STAZIONE  
ORNITOLOGICA  
ABRUZZESE

**OGGETTO: centrale idroelettrica Santa Lucia - comuni di Atri, Morro d'Oro e Roseto - Verifica Preliminare - cantiere - risposta alle controdeduzioni della società Roseto Energia**

Qui i due particolari.

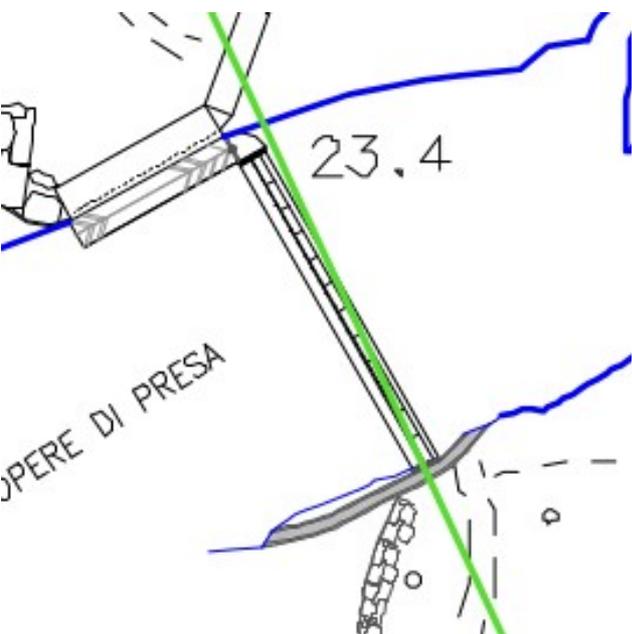
A questo punto, per evidenziare in maniera inequivocabile la difformità, prendiamo come punto di riferimento per posizionare la nuova opera di presa non più la briglia pre-esistente (passaggio/guado) così come desumibile dalle foto aeree ma **due punti esterni fissi** presenti nelle foto e nella planimetria di progetto depositata presso la Regione Abruzzo - Servizio VIA (elaborato VA/5d). Si tratta del ponticello sul fosso posto a nord e il punto "monte" dell'incrocio tra la strada sterrata lungofiume "sud" e la trasversale che porta alla briglia. Abbiamo tirato una linea (in verde) tra questi due punti sia nella planimetria progettuale che nella foto aerea presa dal drone durante il nostro rilievo di febbraio 2020 (nella foto, a maggiore risoluzione, abbiamo preso il punto alla spalletta "monte" del ponticello, ancora più conservativo).

Nella planimetria progettuale la linea attraversa la nuova briglia per oltre 2/3 della lunghezza, nella seconda, relativa alla foto aerea di febbraio 2020 mai. Anzi, la nuova briglia è spostata verso monte e vi è, come avevamo segnalato, una distanza di una decina di metri. Appare quindi evidente la difformità tra planimetria e quanto si sta realizzando.
